FECHA: 03 de julio de 2020.

Mesa de asistencia técnica virtual con los consultores del proyecto OPTIMIZACIÓN DEL SISTEMA DE ACUEDUCTO DEL CORREGIMIENTO DE PATILLAL, MUNICIPIO DE VALLEDUPAR, DEPARTAMENTO DEL CESAR - el cual se encuentra en etapa de estructuración.

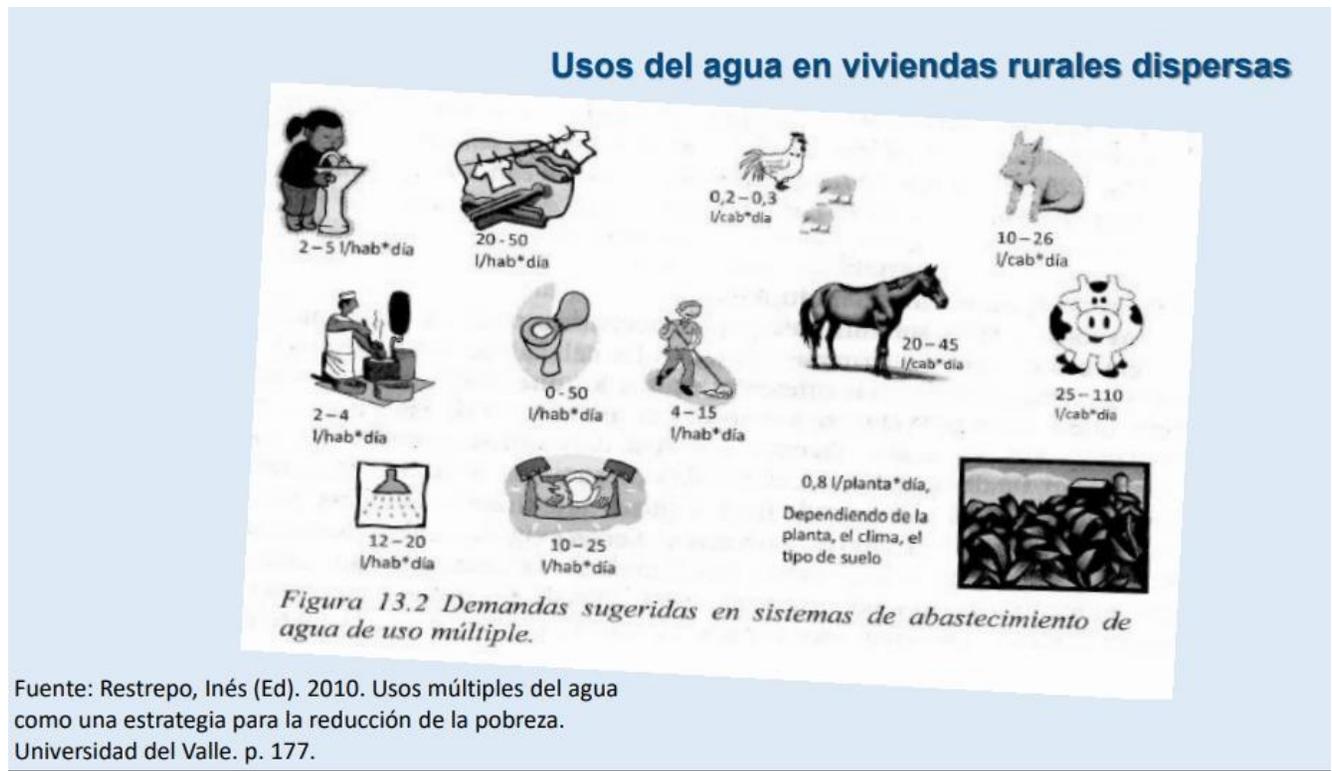
Frente a la propuesta para suministrar el agua para consumo doméstico en la zona aledaña a las aducciones y conducciones, se recomienda:

Atender lo indicado en la Res.844/2018:

Artículo 32. Abastos de agua. Los sistemas de abasto de agua serán diseñados para el suministro de agua cruda o parcialmente tratada, y podrán contar con redes hasta las viviendas.

1. Rango de dotación: Debe sustentarse en el estudio de oferta y demanda, de conformidad con el numeral 2 del artículo 14 de la presente resolución. Los valores de dotación neta deberán encontrarse entre 20 L/hab*día y 200 L/hab*día, diferenciando el volumen para atender las necesidades de consumo humano, las domésticas y las de subsistencia de la familia rural.
2. Caudal de diseño para abastos de agua: Se calcula de conformidad con las siguientes condiciones:
 - a. Cuando el abasto incluya la necesidad de atender volúmenes de subsistencia, el caudal se obtiene como el producto de la población a atender, multiplicado por la dotación establecida según el numeral precedente, sumando los caudales asociados a los diferentes entornos que se presenten en la zona de actuación, afectado por máximo el 25% de pérdidas técnicas totales:

$$\text{Caudal de diseño} = (\text{dotación} \times \text{población} + Q_E) / (1-25\%)$$

Mi sugerencia es que revisen las dotaciones, no por el área de la finca sino por el número de habitantes, y número de animales domésticos de los indicados en la presentación anterior, y verifiquen que no se pasen de los rangos señalados en la Res.844/2018, toda vez que lo señalado en dicha Resolución es de obligatorio cumplimiento, mientras que la presentación que aparece en la página del Ministerio son recomendaciones mas no es de obligatorio cumplimiento.
